**2<sup>e</sup> édition  
28 avril 2015**

**ADDENDA À L'ÉNONCÉ  
DES  
SPÉCIFICATIONS TECHNIQUES**

**MONITEURS DE TCF DANS LES BUREAUX DE RANGÉE D'UNITÉS**

**L'ÉTABLISSEMENT DE JOYCEVILLE  
(UNITÉS RÉSIDENTIELLES À SÉCURITÉ MOYENNE)**

Distribution électrique de l'armoire d'équipement et des moniteurs de TCF des bureaux de rangée :

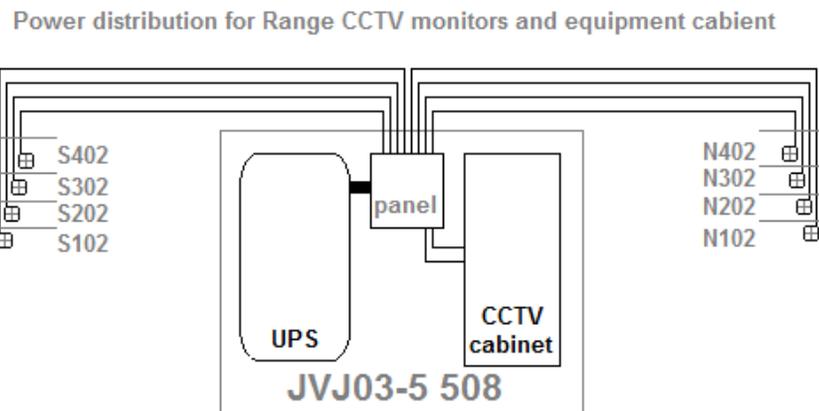
## 5. ASC

- 5.1. L'entrepreneur doit remplacer l'alimentation sans coupure (ASC) des armoires d'équipement électronique de la salle SC508 de JVJ03-5 par un modèle d'ASC autonome de plancher. Cette ASC doit être alimentée par le panneau de distribution c.a. de la salle SC508 et alimenter elle-même les 4 commutateurs réseau, ainsi que les 8 postes clients et les 16 moniteurs du système de TCF. L'ASC doit fournir de l'électricité pendant 20 minutes à tout l'équipement branché au panneau de disjoncteurs à fournir en vertu du présent contrat.
- 5.2. L'ASC fournie doit signaler l'état du réseau et être programmée dans les ordinateurs SIAE du pupitre du PPCC pour indiquer à l'opérateur du PPCC les pannes d'ASC, les pannes d'alimentation secteur et les états de batterie faible.
- 5.3. L'installation d'une nouvelle ASC dans les salles 003 et 008 de JVJ03-B est retirée des exigences du présent contrat.

## 6. Électricité

- 6.1. Les spécifications décrites à la section 6.1 de l'EST initial sont retirées des exigences du présent contrat.
